# 会計検査の指摘事例とその解説(102)

今回は、国土交通省関係の指摘から逆T擁壁に係る設計不適切とアンカーの設置に係る設計過大の事例、2事例を紹介します。

図-2 逆T型擁壁の断面概念図

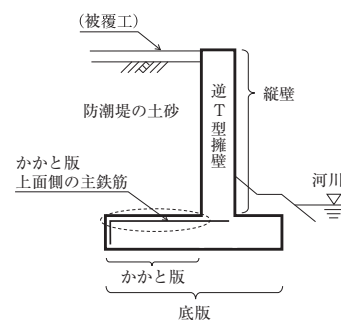
しかし、本件工事の設計変更の際に、同県が設計コンサルタントに設計図面の修正を指示したところ、設計コンサルタントにおいて、当該設計変更の内容は逆T擁壁の各ブロックの応力計算に影響を及ぼすものではなく逆T型擁壁の設計図面を修正する必要がなかったのに、誤って、全てのブロックについてかかと版上面側の主鉄筋の径をカルバート接続ブロックでは32mmから16mmへ、端部ブロックでは16mmから13mmへと変更した設計図面を作成し、同県は、これにより施工していました。

そこで、逆T型擁壁の各ブロックについて、実際に配置されたかかと版上面側の主鉄筋を基に改めて応力計算を行ったところ、主鉄筋に生ずる引張応力度は、第5ブロックを除く七つのブロック（延長計59.7m）において、常時では、 $164.7\text{N}/\text{mm}^2$ （第8ブロック）から $376.0\text{N}/\text{mm}^2$ （第2ブロック）となり、また、地震時では、 $316.5\text{N}/\text{mm}^2$ （第8ブロック）から $749.6\text{N}/\text{mm}^2$ （第2ブロック）となり、許容引張応力度 $160.0\text{N}/\text{mm}^2$ （常時）及び $300.0\text{N}/\text{mm}^2$ （地震時）を大幅に上回るなどして、いずれも応力計算上安全とされる範囲に収まっていませんでした。

したがって、逆T型擁壁は設計が適切でなかった

ため、第5ブロックを除く七つのブロック等（工事費相当額58,715,000円）は、所要の安全度が確保されていない状態となっていて、工事の目的を達しておらず、これに係る国庫補助金等相当額55,177,620円が不当と指摘されました。

担当調査官によれば、本件の発見の端緒は、縦壁が10mを超える逆T擁壁の鉄筋の径としては、鉄筋量が少ないと直感し、構造計算書を確認したところ、径が32mmが16mmとなっていて配筋図が誤りであることを発見したことによるとのことです。再発防止策としては、構造計算書と設計図面、配筋図、鉄筋組立図との照合や設計変更時における設計成果品の複数人による内容確認の徹底を挙げておりました。

図-3 貯水槽の断面概念図

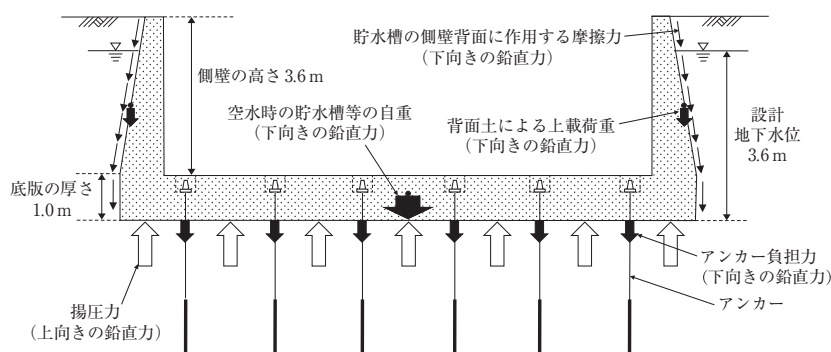
同市は、基礎工の設計に当たり、アンカーの設置数については、設置間隔の目安が最大5mであるとして、5mの等間隔に設置するなどとした上で184本とし、アンカー耐力については、アンカー負担力及び設置数を考慮するなどして350kNのアンカーを使用することとし、これらにより施工していました。

しかし、設計基準等によれば、同市がアンカーの設置間隔の目安であるとした最大5mは斜面の安定のためにアンカーを使用する場合に適用されるものであり、貯水槽の基礎工に適用されるものではないことから、本件基礎工の設計に当たっては、アンカーの設置間隔を5mとすることなく、アンカー負担力に対して必要となるアンカー耐力及び設置数の組合せを選定する必要がありました。また、同市は、アンカー負担力の算定に当たり、貯水槽の自重に側壁等の自重を含めていなかったり、側壁背面に作用する摩擦力等を下向きの鉛直力に加えていなかったりなどしていました。

そこで、改めて、アンカー負担力を適正に算定するなどした上で、適切なアンカー耐力及び設置数の組合せを選定すると、アンカー耐力450kNのアン

カー101本設置することとすれば、浮き上がりに対して所要の安全度が確保でき、かつ、最も経済的な設計になったと認められました。
